Vår referanse:
2014/056159-002

Lindås kommune, gnr. 215, bnr. 2. Uttale til søknad om avkøyrslø.

Søknaden gjeld løyve til å nytte eksisterande avkøyrslø frå fylkesveg 393, til 2 planlagde bustader på eigedomen 215/2, Eidsnes i Lindås kommune.

PRINSIPPSKISSE

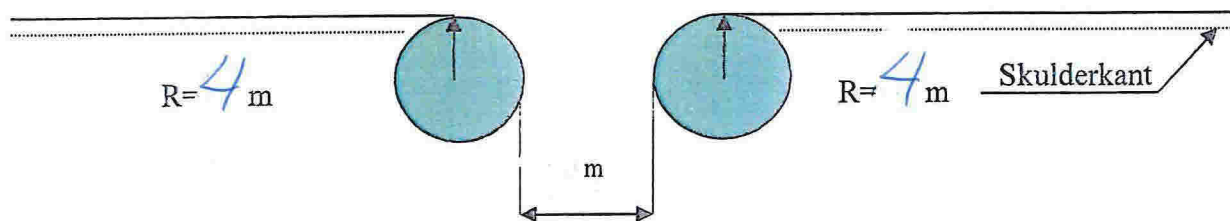
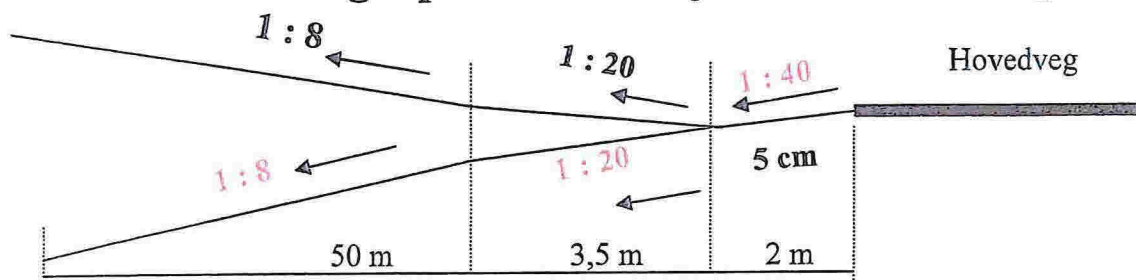
Avkøyrslø må utbetrast med omsyn til svingradius før godkjenning, jfr. vedlagte prinsippsskisse.

Tilsvarende siktlengder som vist på tegningen må også gjerast gjeldande for trafikken som kjem på hovedvegen og skal inn i avkjørsla (sikt bakover og framover langs hovedvegen)

Av hensyn til snø og vegetasjon skal det i frisiktsonen vera fritt for sikthinder høgare enn 0,5 m. over hovedvegens nivå
